Voetgangers en fietsers door de Passage Rijksmuseum

A-2011-..

Voetgangers en fietsers door de Passage Rijksmuseum

De verkeersveiligheidsaspecten van hun passage

Afbeelding 3.1. Bovenaanzichten van de drie onderzochte dwarsprofielen

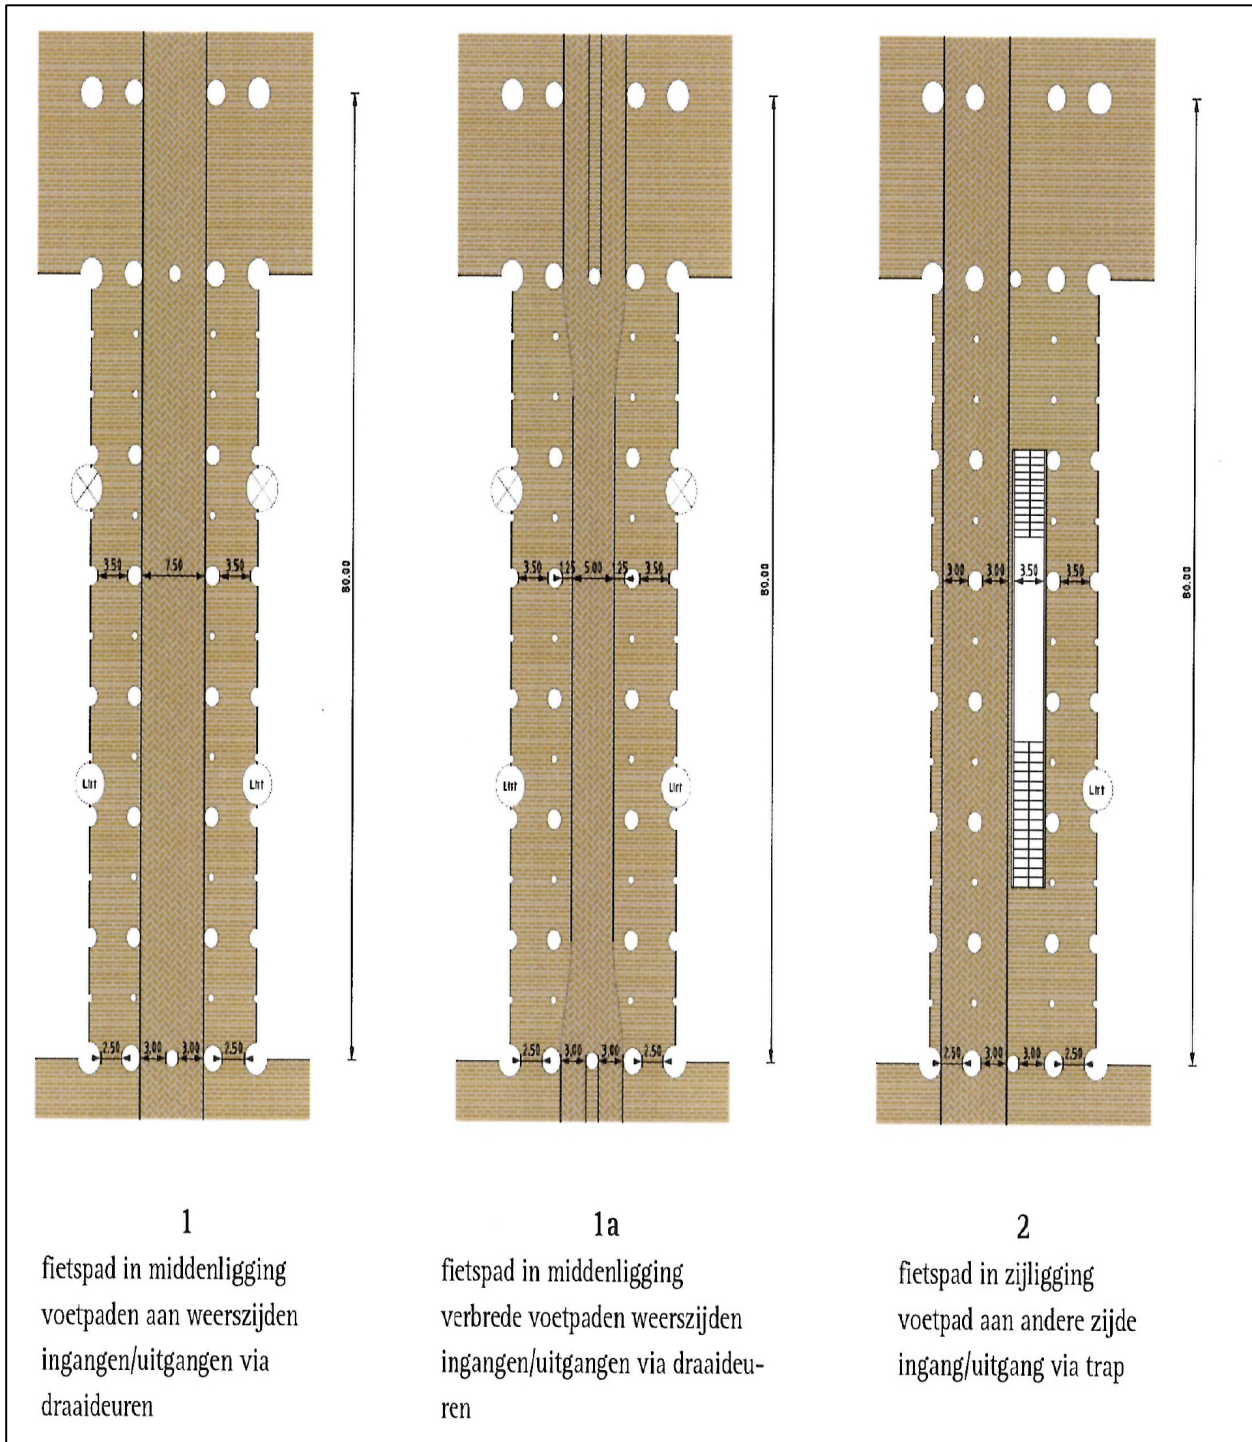
Het Rijksmuseum is gelegen in het stadsdeel Oud-Zuid. Dit stadsdeel heeft het bouwplan voor de verbouwing van het Rijksmuseum beoordeeld. Een onderdeel daarvan was de verkeerskundige toets die GC uitvoerde. Er zijn drie verschillende dwarsprofielen voor deze passage ontworpen en getoetst; zie *Afbeelding 3.1*. Profiel 1, met fietsers in de middendoorgang, is het beoogde en goedgekeurde profiel. De profielbreedte is 7,50 m, ter hoogte van de kolommen is er tweemaal 3,00 m beschikbaar. In de andere twee profielen is minder ruimte beschikbaar voor fietsers:

- in profiel 1a is er 5,00 meter beschikbaar in het deel zonder middenkolommen
- in profiel 2 is er over de gehele lengte tweemaal 3,00 m beschikbaar en bij enkele kolommen 2,50 m en 3,00 m.

GC heeft een lichte voorkeur voor profiel 1a ten opzichte van profiel 1 omdat fietsers meer naar het midden rijden en daardoor beter zicht hebben op voetgangers die vanachter een kolom over willen steken. Profiel 2 heeft als voordeel dat voetgangers en fietsers strikt zijn gescheiden; voetgangers behoeven niet meer over te steken. Profiel 2 geeft echter minder profielbreedte voor fietsers.

De capaciteit van het fietspad is in alle ontworpen profielen aan de krappe kant, zeker ter hoogte van de kolommen die in het midden van het pad staan. Dit is alleen een veiligheidsprobleem als fietsers bij hoge dichtheden uit de koers raken en met een kolom in aanraking komen.

De capaciteit van het fietspad is in alle ontworpen profielen aan de krappe kant, zeker ter hoogte van de kolommen die in het midden van het pad staan. Dit is alleen een veiligheidsprobleem als fietsers bij hoge dichtheden uit de koers raken en met een kolom in aanraking zouden komen.

Om te verhinderen dat voetgangers het fietspad oversteken, zou het fietspad moeten worden afgescheiden van de zijgedeelten, bijvoorbeeld door een hekwerk.

Om eenzijdige ongevallen te voorkomen zou ter hoogte van de kolommen langs het fietspad een voorziening moeten worden aangebracht die verhindert dat fietsers tegen de kolommen aan kunnen rijden. Deze voorziening zou kunnen worden gecombineerd met de hiervoor aanbevolen afscheiding van het fietspad.
